ОБНОВЛЕНИЕ  
МОДЕЛИ

LS603

ART.27673

# СВЕТОДИОДНАЯ ЛЕНТА

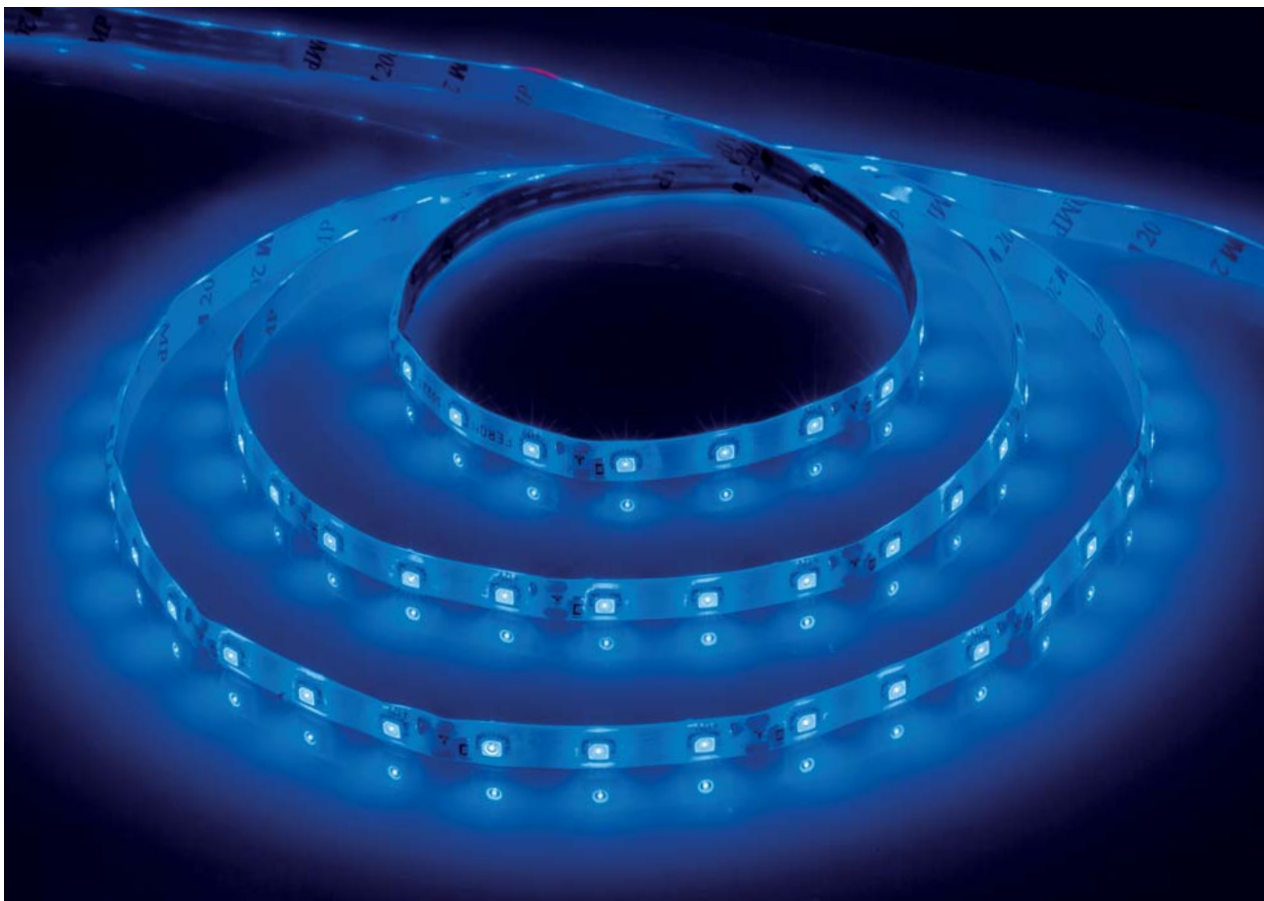
Представляем вашему вниманию обновленную светодиодную ленту **LS603 (27673)**, чипы SMD3528 были заменены на чипы SMD2835. Чип SMD2835 – один из самых ярких и мощных чипов, используется везде, где нужно обеспечить сверхъяркую и четкую подсветку поверхности.

- SMD2835 обладают более высокой светоотдачей, световой поток на один светодиод более 6 люменов.
- Светодиоды в корпусе SMD2835 обладают высокой светопропускаемостью (более 95%), в отличие от SMD3528 (80-85%).
- Чипы SMD2835 установлены на двухслойную медную плату толщиной 0,22 мм. Специальный керамический корпус светодиода SMD2835 позволяет эффективно рассеивать тепло, что увеличивает срок службы ленты.
